Löwenbräu - Trailplanung Vergleich vorher - nachher

Stand 10.11.2022

15.1

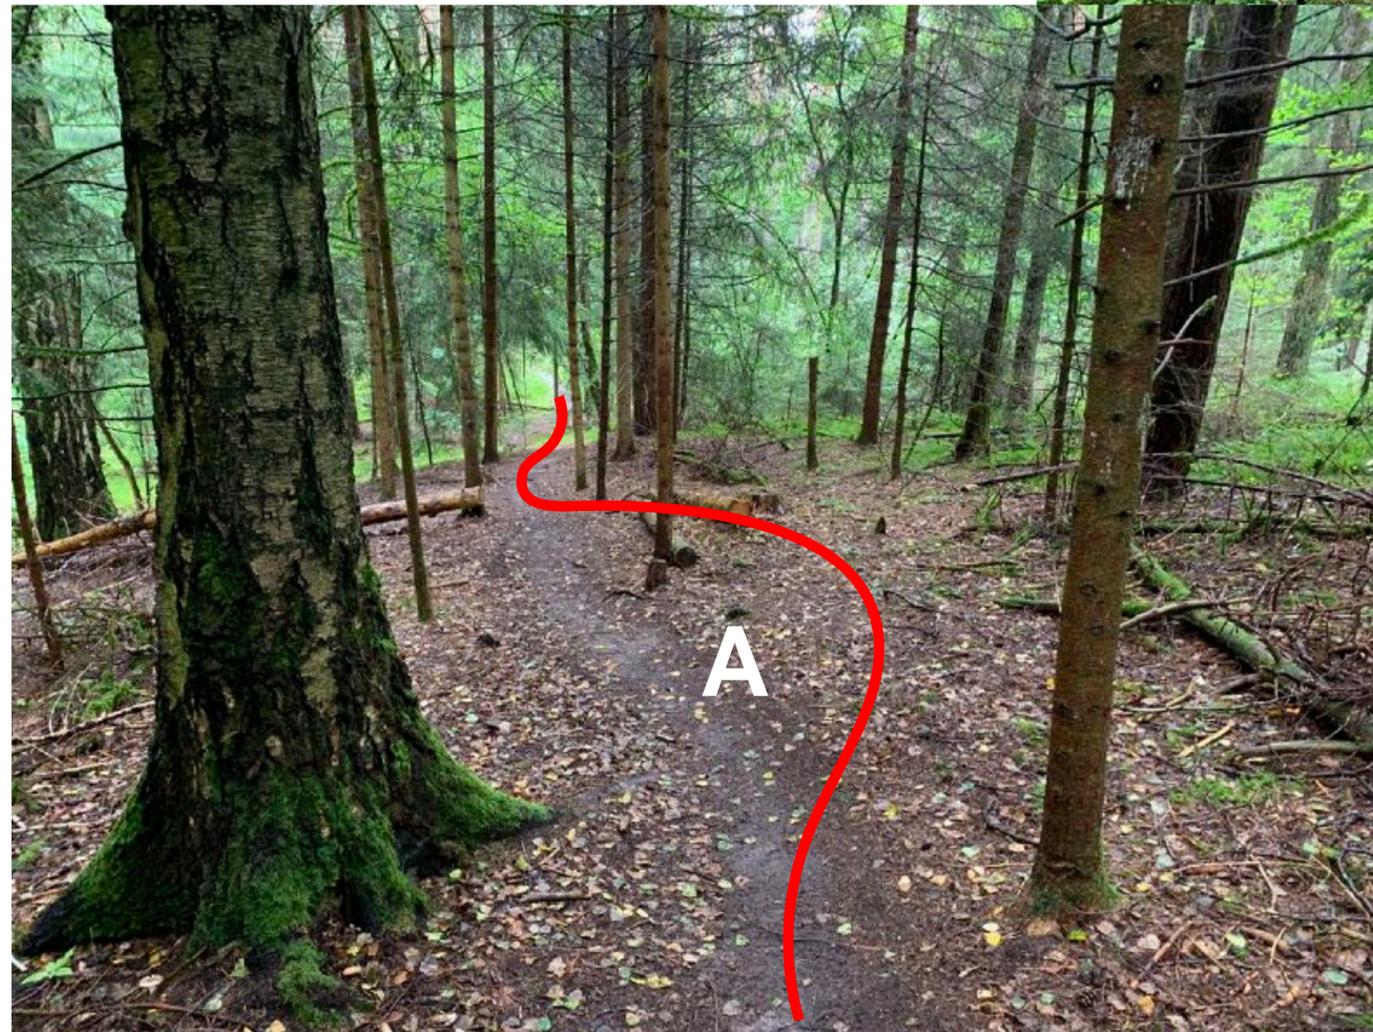
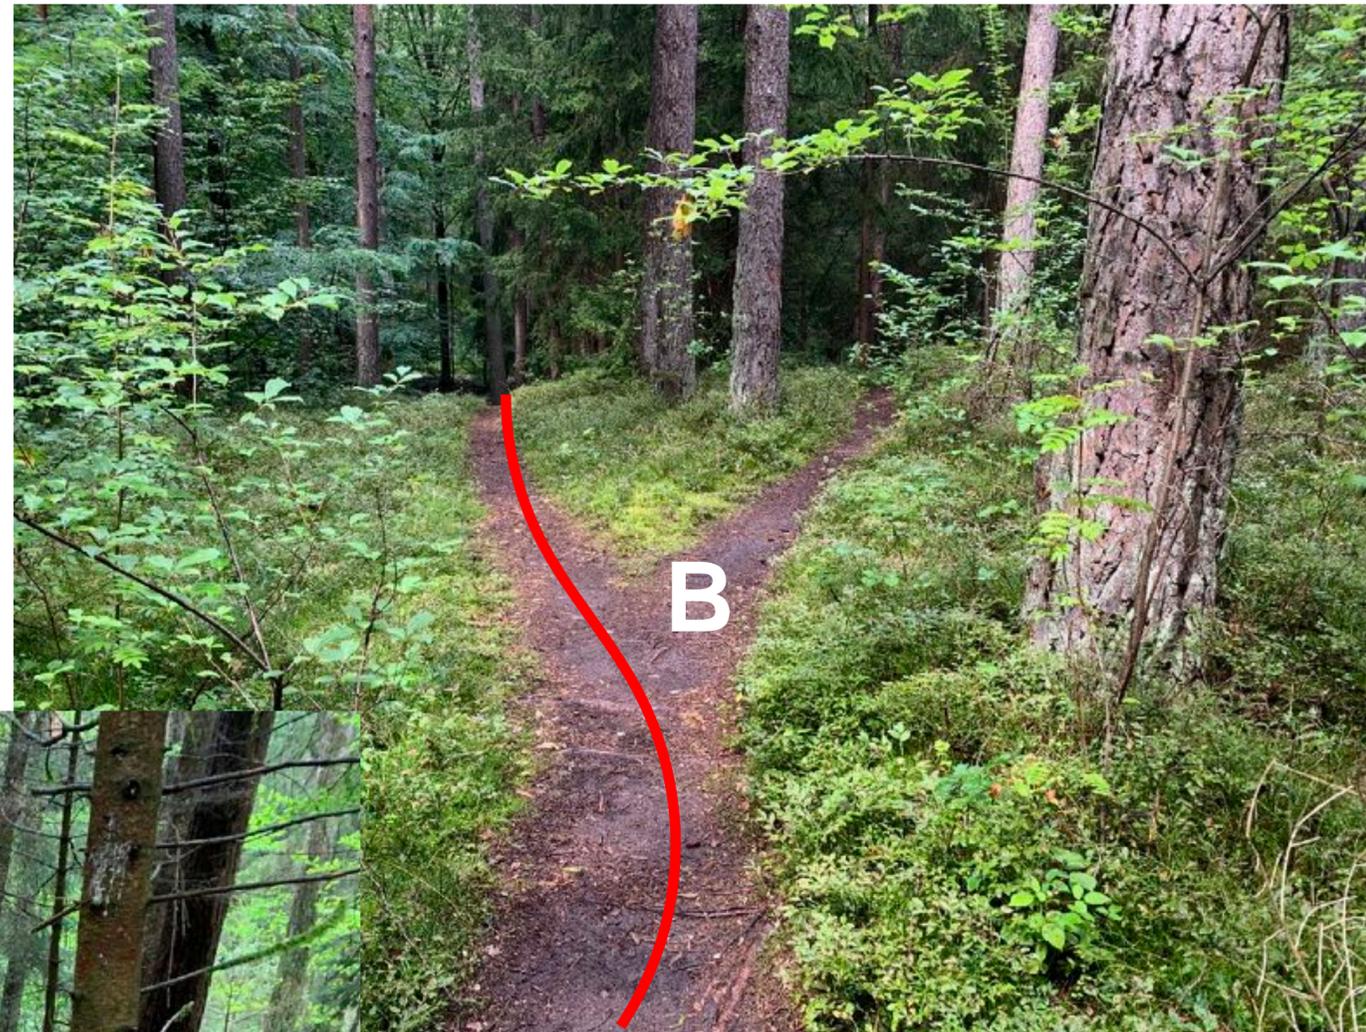
- Abstützen der Traverse nach unten um die Erosion zu stoppen und als Rückfallebene wenn die Traverse nicht geschafft wird
- Drainage der Abstützung
- Begrenzung nach oben um eine Ausbreitung des Trails zu verhindern
- Ansonsten bleibt der natürliche Trail-Charakter erhalten.

- Traverse abgestützt
- Abstützung mit Drainage
- Natürlichen Trail-Charakter erhalten.
